竹原火力発電所新 1 号機設備更新計画
に係る環境影響評価準備書についての
意見の概要と当社の見解

平成 25 年 7 月

電源開発株式会社

環境影響評価準備書について述べられた意見の概要と当社の見解

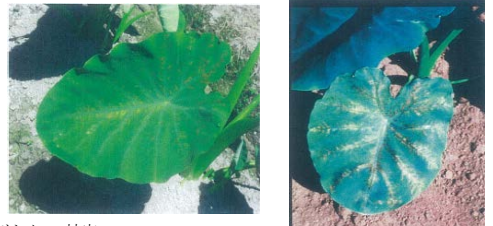
16	工事施工手順に工事関係者の駐車場、昼食などをとる施設が示してありません。どこになるのでしょうか。車の出入りによる騒音、大気汚染など評価できません。	工事関係者駐車場等については、必要に応じて発電所近傍に別途設けることとしております。 なお、設置にあたりましては、地域の皆様に事前説明のうえ、ご理解とご協力を賜りながら進めてまいります。
17	レイアウトの大幅な変更を行う理由の一つに、磯子火電のリプレースの時に採用した「ビルド・スクラップ&ビルド方式」を新1号機計画でも採ることが考えられます。そのため、ボイラーた、タービンの位置や新設貯炭場の位置は民家に近づきます。1号機廃止は2018年4月、2号機は2019年4月と予定されています。つまり、1号機は後5年(50年稼働)、2号機は6年稼働させるという計画です。なぜ、現在の1、2号機をスクラップし、新1号機をビルドする計画ではいけないのでしょうか。工事期間も余り変わらないと考えます。それほど老朽化した火電で発電を続ける必要がどこにあるのでしょうか。その理由として売電計画を売電先の電力需給計画とともに示してください。	竹原火力発電所1号機、2号機で発電した電気は、一般電気事業者を含めた卸電力市場に供給しており、日本の電力供給の一端を担う重要な供給源です。 従いまして、可能な限り1号機、2号機の電力供給を継続するため、現状の1・2号機の運転を継続しながら新1号機の建設工事を行うビルド&スクラップ工法を採用いたしました。
